改善箇所説明図③

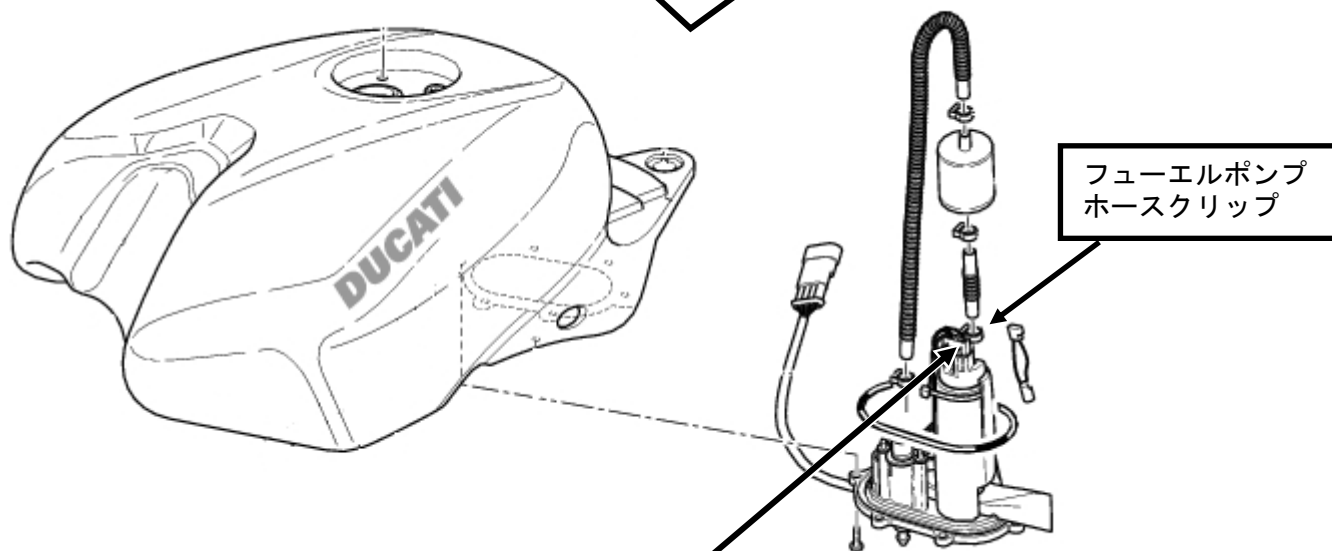
基準不適合発生箇所

フューエルポンプと燃料フィルタを繋ぐホースにおいて、製造工程における当該ホースのクリップの組み付け位置が不適切なため、確実に締め付けられていないものがある。そのため、そのまま使用を続けると、ホースが外れ燃料が送られず、最悪の場合、エンストし、再始動できなくなるおそれがある。

改善の内容

全車両、該当ホースの組み付け状態を確認し、組み付け位置が正しくないものは、当該クリップを新品と交換し、正しい位置に組み付ける。

識別：シート下のフューエルタンク取付ネジに緑色ペイントを塗布する。
